**Avis délibéré de la mission régionale d'autorité environnementale
sur la mise en compatibilité n°2 du plan local d'urbanisme
intercommunal (PLUi) du Bas-Chablais (74) dans le cadre d'une
déclaration de projet pour la réalisation d'un équipement culturel
et sportif sur la commune d'Excenevex**

Avis n° 2023-ARA-AUPP-1288

Avis délibéré le 29 août 2023

Figure 2 : localisation de l'OAP EXC6 (source : dossier)

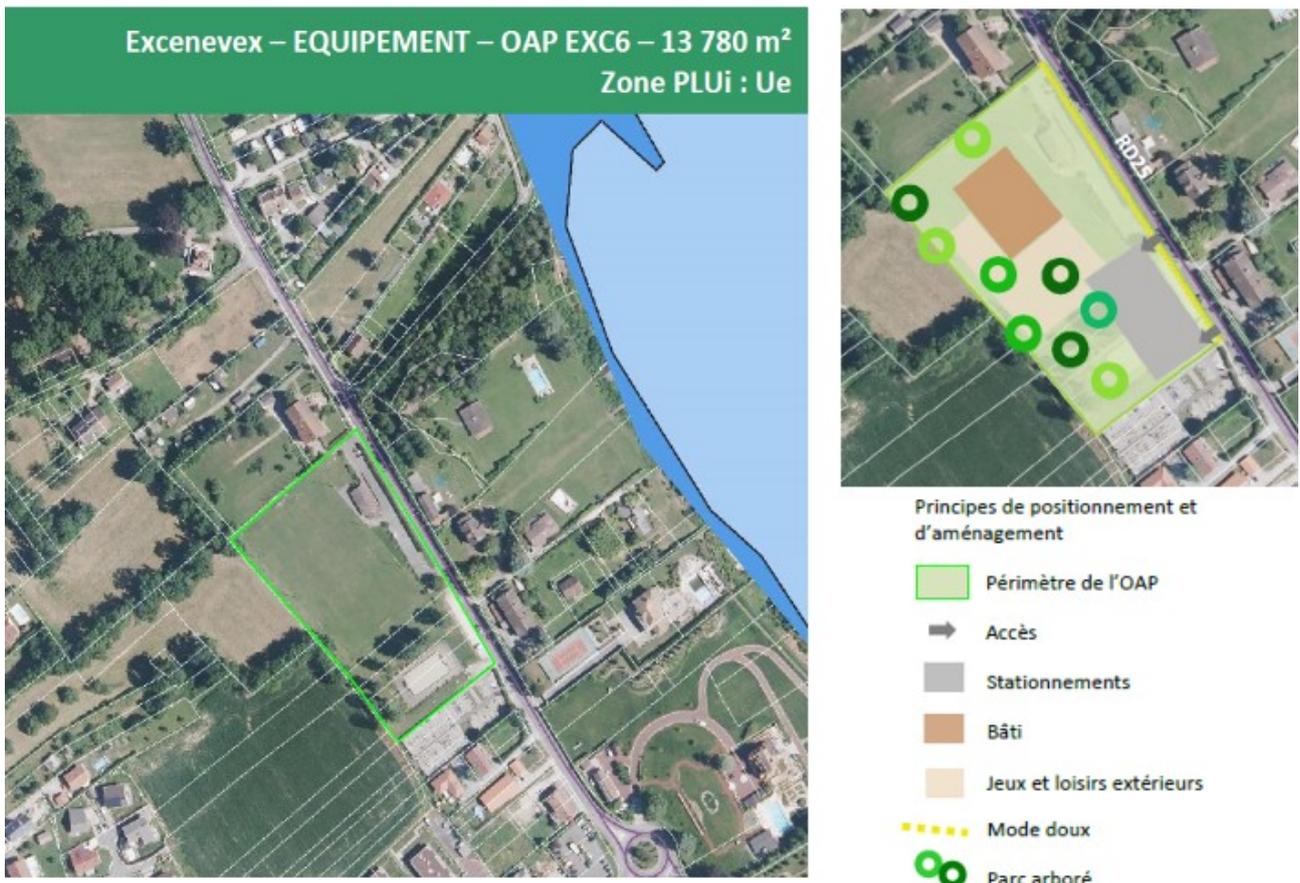
Les orientations d'aménagement de l'OAP prévoient d' « *implanter le nouvel équipement au sein d'un parc arboré, afin de poursuivre les grandes haies d'arbres présentes au pourtour du site* » (OAP p.3, § EXC1.1.2). Les haies et le parc arboré sont situés au nord, à l'ouest et au sud de la construction projetée (figure 2), ils ne constituent pas une barrière visuelle avec le lac situé à l'est.

L'absence d'encadrement de la hauteur de la construction dans le périmètre de l'OAP EXC6 dans le règlement écrit ou, à défaut, dans les orientations d'aménagement de l'OAP, constitue une prise en compte insuffisante de l'environnement par l'évolution projetée du PLUi. L'absence de prescription relative à la plantation d'arbres et de haies susceptibles de créer une barrière visuelle renforce ce constat.

- **pour le paysage, d'encadrer la hauteur des constructions dans le périmètre de l'OAP EXC6, afin d'assurer leurs juste insertion paysagère ;**
- **pour la biodiversité, d'assortir de mesures de préservation réglementaires les haies et arbres existants et ceux à créer ;**
- **pour la mobilité, définir une orientation d'aménagement dans l'OAP EXC6 pour le stationnement des cycles, y compris électriques.**

Figure 4 : Situation de l'OAP EXC6 en surplomb du Léman (source : Géoportail)

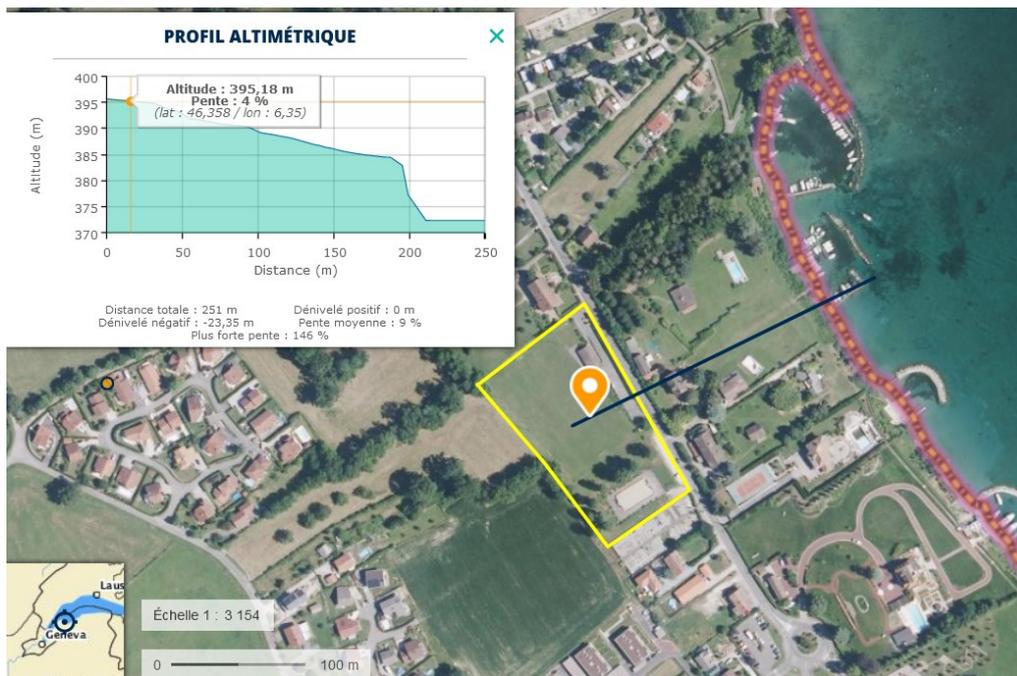
Le dossier précise que l'OAP a une déclivité de l'ouest vers l'est (point bas) avec une pente moyenne de 5 % (OAP, p.2). Il doit être complété pour préciser que le site est en surplomb du Léman avec un dénivelé d'environ 23 m (figure 4) et définir les conditions d'une bonne intégration paysagère.

Dans la mesure où le PLUi est modifié pour permettre la réalisation d'une construction sans aucunement en limiter la hauteur (RP § 4.1, p.23), que celle-ci s'inscrit dans les espaces proches du rivage et que l'enjeu paysager est qualifié d'important, l'état initial de l'environnement doit illustrer avec des photographies la covisibilité du site de projet depuis la terre et depuis le lac en différents points de vue proches et éloignés et l'analyse des incidences doit représenter, par des photos-montages (par temps clair), l'incidence de la réalisation du projet depuis ces mêmes points de vue¹⁵.

- **sur le paysage, de préciser que le site du projet est en surplomb du Léman (23 m de dénivelé) et illustrer avec des photographies la covisibilité du site de projet de centre culturel et sportif depuis la terre et depuis le lac en différents points de vue proches et éloignés ; compléter l'analyse des possibles incidences paysagères du projet de mise en compatibilité par des photos-montages depuis les mêmes points de vue ;**
- **sur la biodiversité et les milieux naturels, de qualifier la fonctionnalité de la zone de projet dans la trame verte et bleue, justifier la période d'inventaire naturaliste ; justifier l'absence d'incidences sur le site Natura 2000 et le site Ramsar ; conclure soit à l'absence d'espèce protégée, soit à la réunion des conditions cumulatives requises à l'obtention d'une autorisation dérogatoire pour la réalisation du projet de centre sportif et culturel ;**

Figure 8 : analyse de la préservation des haies dans l'OAP EXC6 (source : dossier)

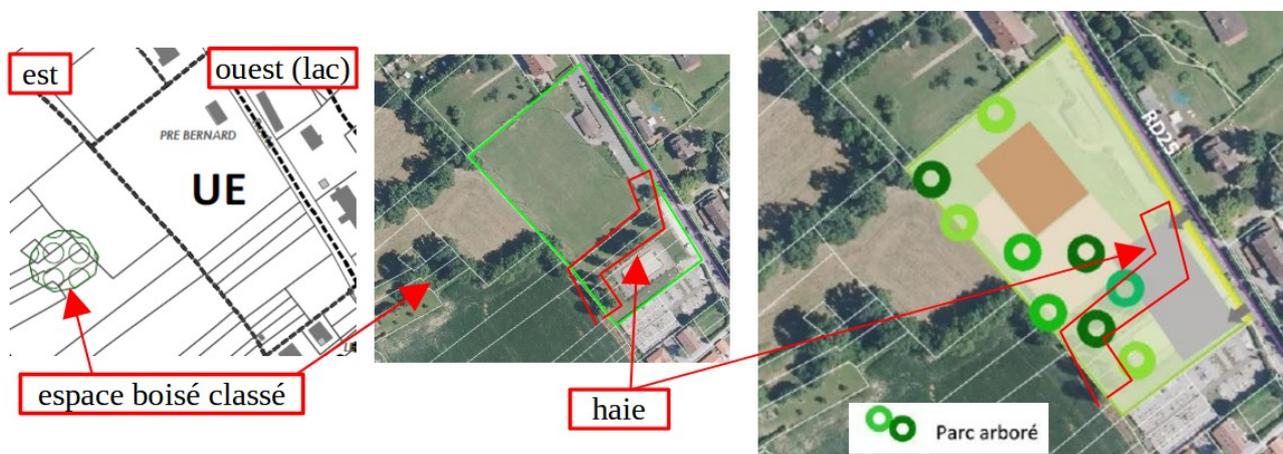
La biodiversité et les milieux naturels. Le dossier ne précise pas quelles suites ont été données à la recommandation de l'étude écologique de préserver les haies. Il apparaît que les orientations d'aménagement de l'OAP prévoient un parc arboré qui a pour objet ou effet de préserver la majorité des haies (figure 8). Le dossier doit être complété pour le préciser. Ceci participe d'une bonne prise en compte de l'environnement, sous réserve d'établir que le linéaire détruit ne comprend pas d'espèce protégée, au terme d'un inventaire complémentaire à réaliser aux périodes adéquates. L'absence de prescription réglementaire préservant les haies et arbres existants (telle qu'inscrite à l'article L.151-23 du code de l'urbanisme par exemple, ou L. 113-1 du même code) empêche d'être assuré de leur maintien.
